**Verslag huishoudelijke elektrische installatie op laagspanning en zeer lage spanning****Algemeen:**

Referentie: 009-20260731-02	Datum controle: 31/07/2026
Keurder: 009

Eigenaar:		EAN-code:	541448820052716568
Adres installatie:	Tramweglei 45 bus 4, 2500 - Lier	Nummer teller(s):	1sag1100864152
		Distributienetbeheerder installatie:	Fluvius
Datum uitvoering installatie:	☐ Vóór 01/10/1981 ☒ Tussen 01/10/1981 en 01/06/2020 ☐ Vanaf 01/06/2020		
Type:	☒ Wooneenheid ☐ Niet-huishoudelijk ☐ PV ☐ Batterij ☐ Laadpaal

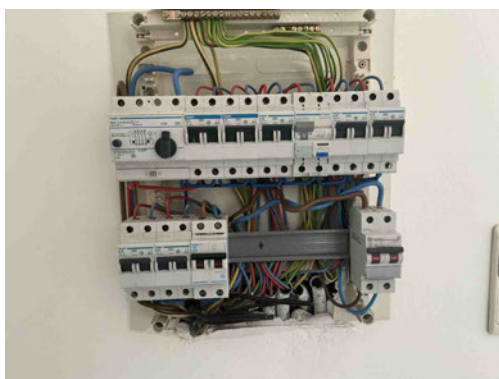
B17 - De voedingsspanning is niet op elk bord vermeld (Boek 1: 3.1.3.3).

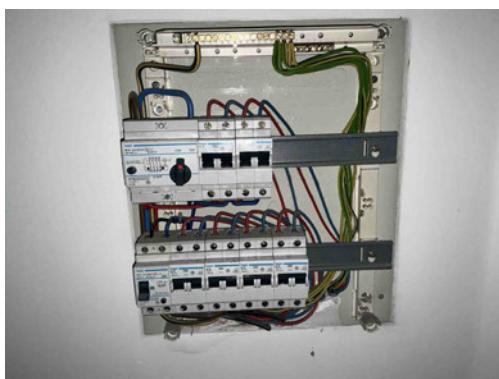
T21 - Het elektrisch materieel is niet geplaatst volgens de voorschriften van de fabrikant/ regels van goed vakmanschap . (Boek 1: 1.4.1.3)

Opmerking: Ophanging vijzen niet afgedekt,
